Modification simplifiée n°1 Plan Local d'Urbanisme

Pièce 1. Notice de présentation

Sylvie VALLET, Urbaniste OPQU, mandataire

FIGURE 9- Projet de voie de contournement ouest du centre-village porté par l'ancienne municipalité

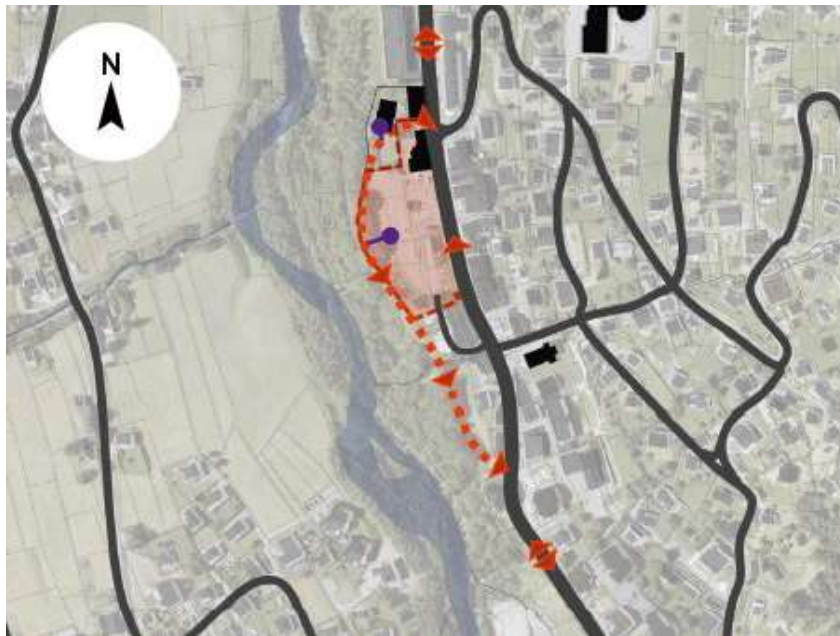
Ce projet de voie de contournement, illustré sur la planche ci-dessous et traduit en emplacements réservés n°7 et 8 dans le PLU approuvé le 9 novembre 2017, visait à désengorger le centre-village de ses flux de transit.

La commune a souhaité évaluer la faisabilité technique et économique de ce projet de voie de contournement. L'étude confiée au CAUE de Haute-Savoie sur l'aménagement du centre-village a été complétée par la formulation de scénarios co étudiés par un bureau d'études voirie (pour l'aspect technique).

La conclusion des études est que la mise en œuvre d'un contournement serait très coûteux et peu cohérent sur le plan spatial puisqu'aucune façade construite n'est possible à l'ouest du fait de sa localisation en zone rouge (31X) du Plan de prévention des risques naturels approuvé (en zone de risques G3T1 : risques fort de glissement de terrain et faible de crue torrentielle). Ce projet de voie préfigurerait par conséquent une route non qualitative.

Les ER n°7 et 8 correspondant au tracé de la voie de contournement abandonnée par la nouvelle municipalité, doivent être supprimés.

FIGURE 10- Requalifier la traversée du centre-village plutôt qu'aménager une voie de contournement

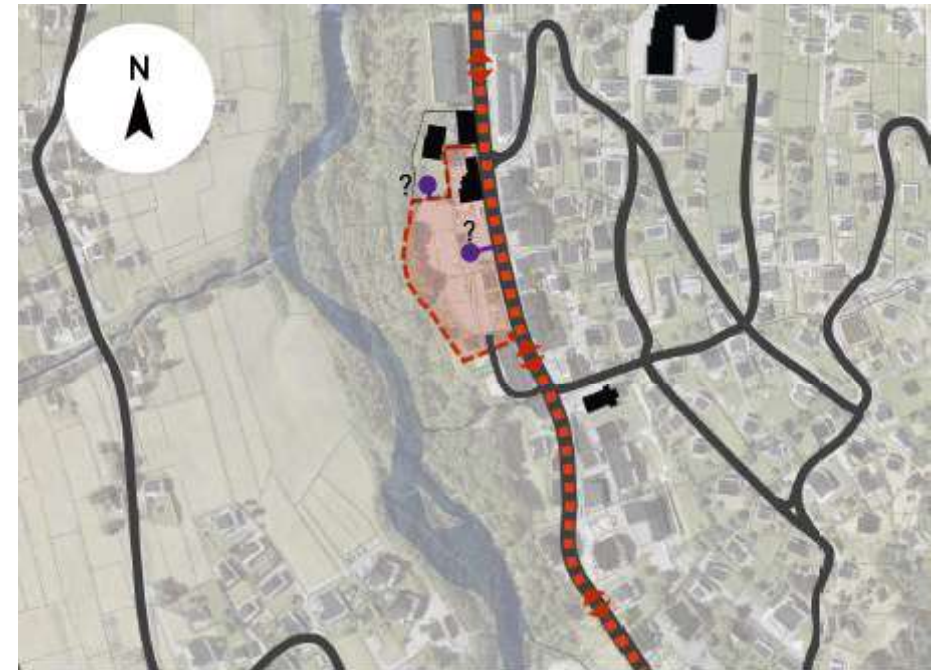
La commune s'est positionnée en faveur de son abandon au profit d'une requalification de la traversée du village plus adaptée à la valorisation des espaces publics et à la dynamisation de la vie locale.
